# SERVICE BULLETIN / BOLETIM DE SERVIÇO

## SB\_001\_08

### Application of Notes, Cautions and Warnings / Aplicação de Notas, Avisos e Alertas

### 1.3. Subject / Assunto

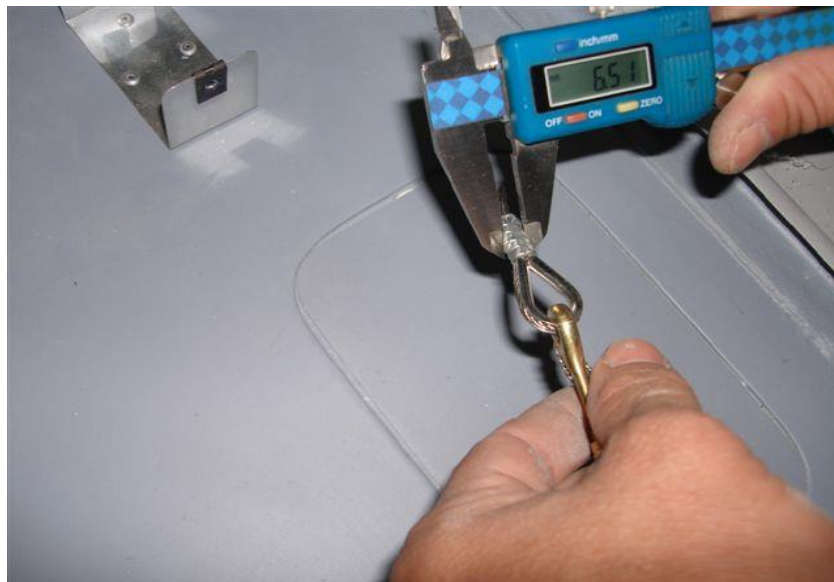
Other ends used a different crimp toll, each nicopress splice has thre crimps (compressed potion), and each one of the crimps (compressed potion) must be measured to check the proper crimp size. Measure must be done as shown in the picture.

Value measured over the crimp, must be between 6,35 mm to 6,55 mm.

Deve ser medido para verificar o tamanho adequado do crimpado. A medida deve ser feita como mostrado na figura.

O valor medido sobre o grampo deve estar entre 6,35 mm e 6,55 mm.

If measure is bigger than 6,55, and the cable does not show signs of movement, the nicopress can be re-crimped with a proper tool.

If it shows signs that it moves, nicopress must be replaced by a new one.

Se a medida for maior que 6,55 mm, e o cabo não mostrar sinais de movimento, o nicopress pode ser recravado com uma ferramenta adequada.

Se mostrar sinais de que ele continue se movendo, os nicopress devem ser substituídos por um novo.
